RESOLUCIÓN NÚMERO 40099 DE

(26 MAR 2021)

"Por la cual se aclaran condiciones de exigibilidad del etiquetado de algunos requisitos establecidos en el Anexo General del Reglamento Técnico de Etiquetado – RETIQ."

Figura 7.5 a. Ejemplo de etiqueta para Acondicionadores de Aire tipo precisión"

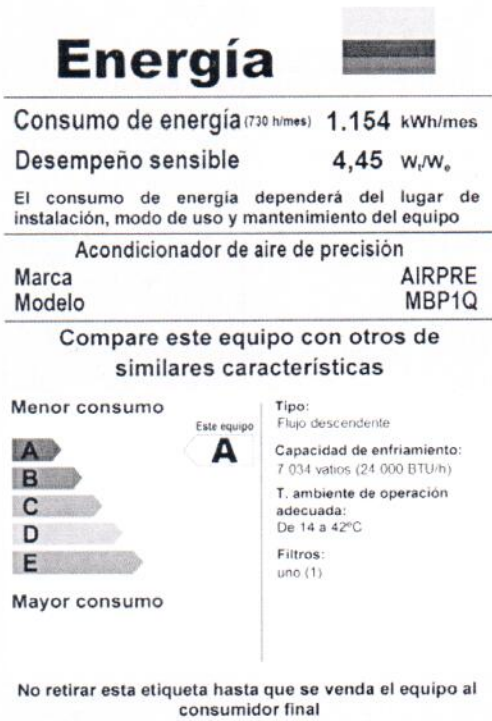
2) Adicionar el numeral 7.5, precisando las figuras ejemplo de las etiquetas y sus nombres, correspondientes con los numerales 7.5 a y 7.5 b para equipos de tipo precisión, genérica de equipos Multisplit, y de solución particular.

Figura 8.5. Ejemplo de etiqueta para Acondicionadores de Aire desde 10.540 y hasta 17.580 W de capacidad de enfriamiento.

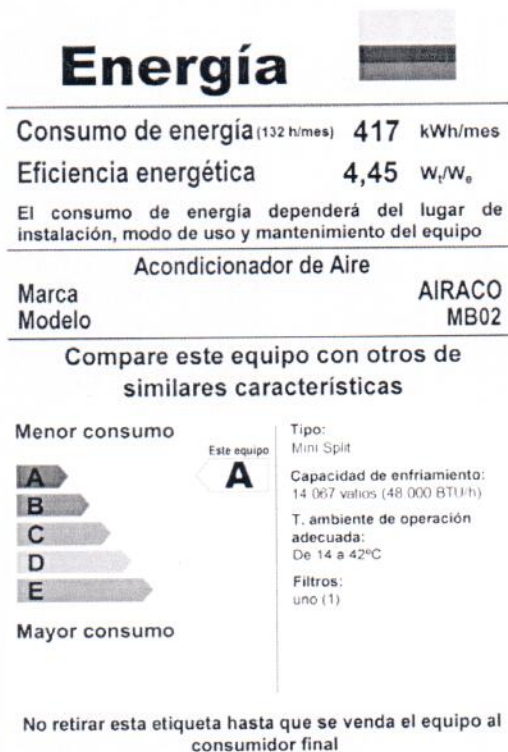
6) Se modifican las etiquetas ejemplo, para la información comparable para los acondicionadores de aire del numeral 8.5, quedando como sigue:

Figura 16.5 b. Ejemplo de etiqueta para Gasodomésticos para cocción de alimentos – Mesa de trabajo y gratinador – Horno.

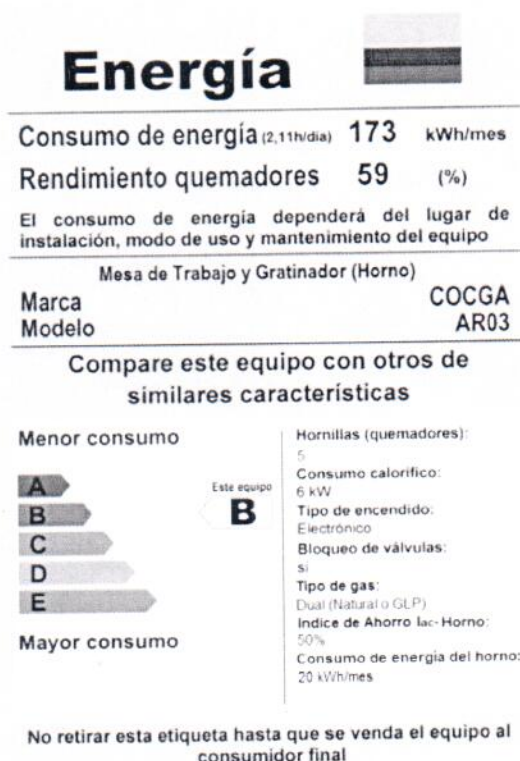
9) Se modifican las etiquetas ejemplo para gasodomésticos para cocción de alimentos, del numeral 16.5, quedando como sigue:

Nota: Para las etiquetas ejemplo de las figuras 16.5 b y 16.5 c, se podrán exceptuar del cumplimiento del espaciado de 6 pt, establecido en la figura 6.3.3 para la información comparable.
